Mission régionale d'autorité environnementale

**Avis de la mission régionale  
d'autorité environnementale  
Hauts-de-France  
sur le projet de parc éolien  
de la société « Ferme éolienne de la Vallée Marin »  
sur la commune de Buire-Courcelles (80)**

n°MRAe 2021-5273

*Carte de présentation du projet (Note de présentation non technique page 9)*

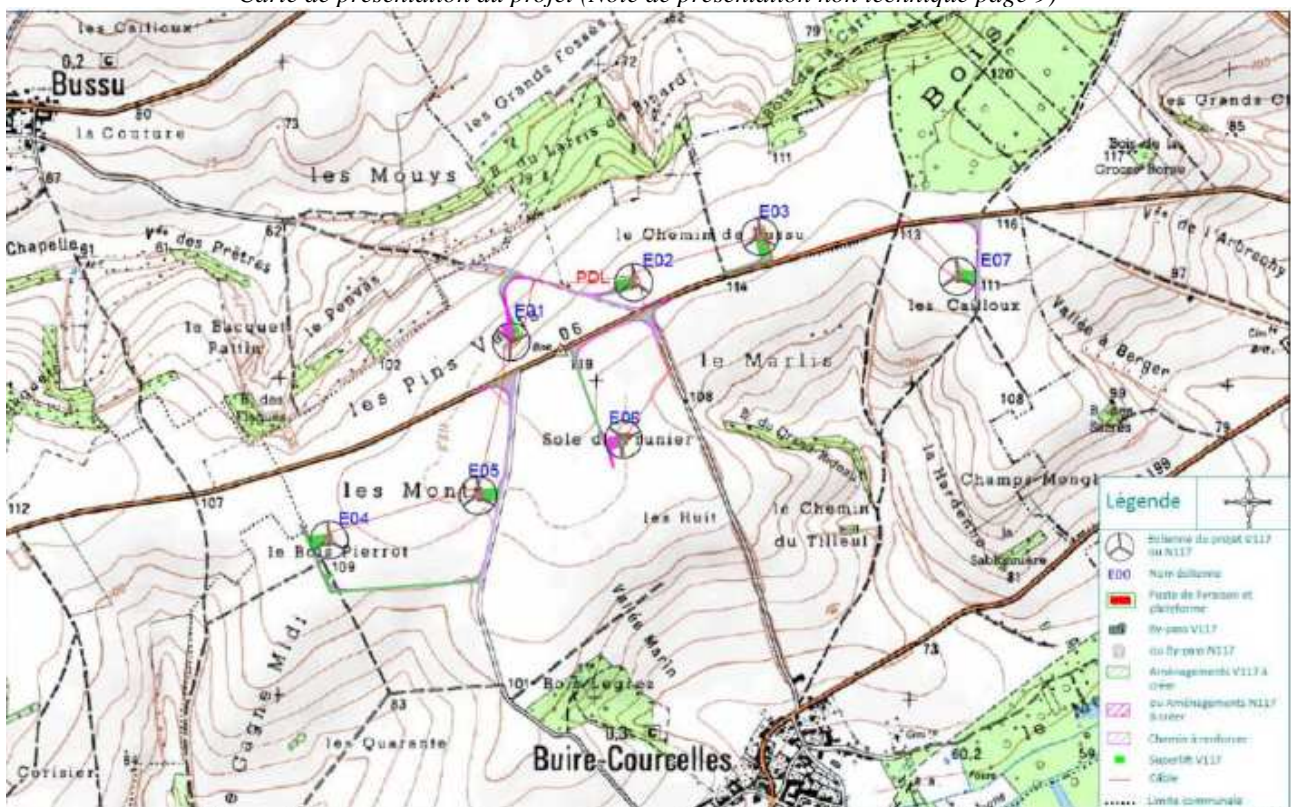
Les impacts de ce raccordement ne sont pas étudiés, la question de l'articulation avec le Schéma régional de raccordement au réseau des énergies renouvelables (S3REnR) n'est pas non plus évoquée. Or la question du raccordement est un élément du projet, qui doit être étudié.

*Le raccordement fait partie du projet dès lors qu'il est réalisé dans le but de permettre aux éoliennes de fonctionner. L'autorité environnementale recommande de prendre l'attache des gestionnaires de réseaux pour confirmer ou infirmer la possibilité de se raccorder à un poste source. Elle recommande également d'évaluer les impacts prévisibles de ce raccordement au vu des informations disponibles, en particulier de déterminer si des espaces à enjeu seraient concernés par les travaux de raccordement et si des créations de lignes aériennes seraient nécessaires.*

Cartes d'implantation des parcs éoliens autour du projet :  
 points bleus : éoliennes installées, points verts : éoliennes accordées, points oranges : éoliennes en cours d'instruction  
 (source : volet paysager page 18/ page 267 du fichier « étude d'impact annexes »)

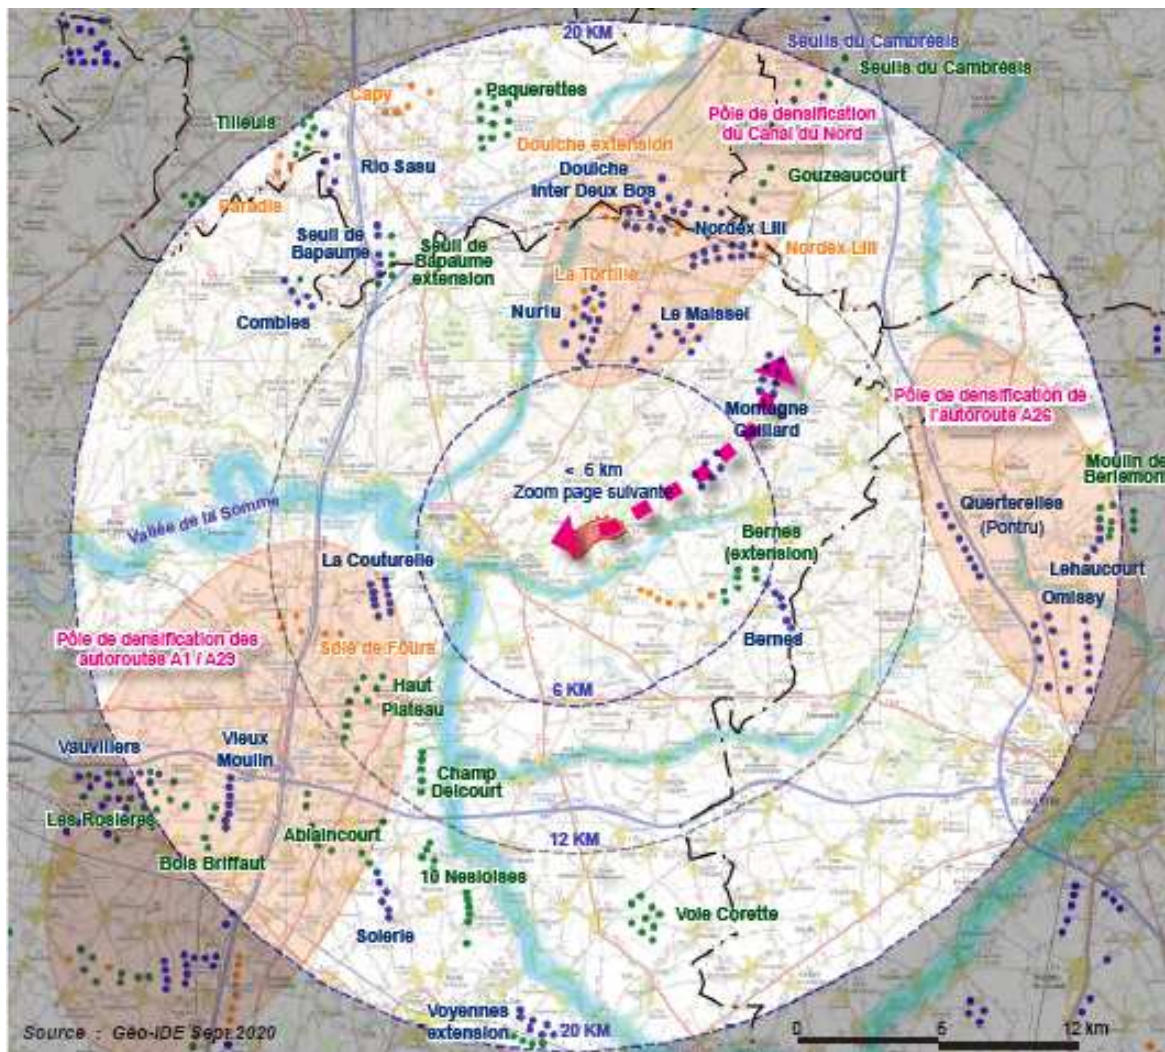
Seuls trois parcs sont relevés à moins de 6 km : six éoliennes autorisées et installées à 3,4 km (parc de la Boule Bleue), sept éoliennes en extension du parc de Bernes à 4,7 km autorisées pas encore installées et sept éoliennes (projet de parc de la Cologne) en instruction à 2,5 km au sud est.
